Technical *Info*

Kit de reconversion CT 1014 K3 pour diverses Opel / GM 1,7 DTI jusqu'au numéro de moteur 328703

Fig. 3
support moteur

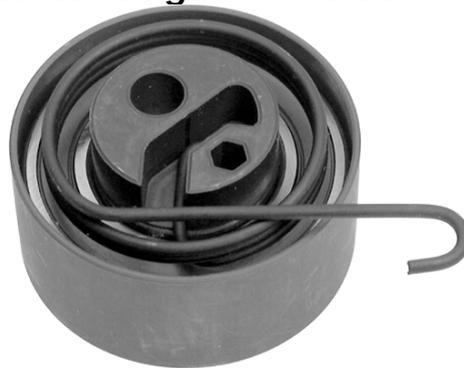
Le nouveau galet ne rentre pas dans le logement de l'ancien galet tendeur. Le support moteur ne peut plus être vissé (position oblique).

Pour pouvoir monter un nouveau galet, il faut visser le goujon fourni à droite à côté du pignon de la pompe d'injection. C'est là qu'est désormais accroché le ressort modifié du galet. Par ailleurs, l'ancien support moteur doit être remplacé par la nouvelle version également fournie parce que le nouveau galet ne possède plus de plaque d'embase qui servait autrefois également de plaque d'écartement pour le support moteur. Couple de vissage : **49 Nm**
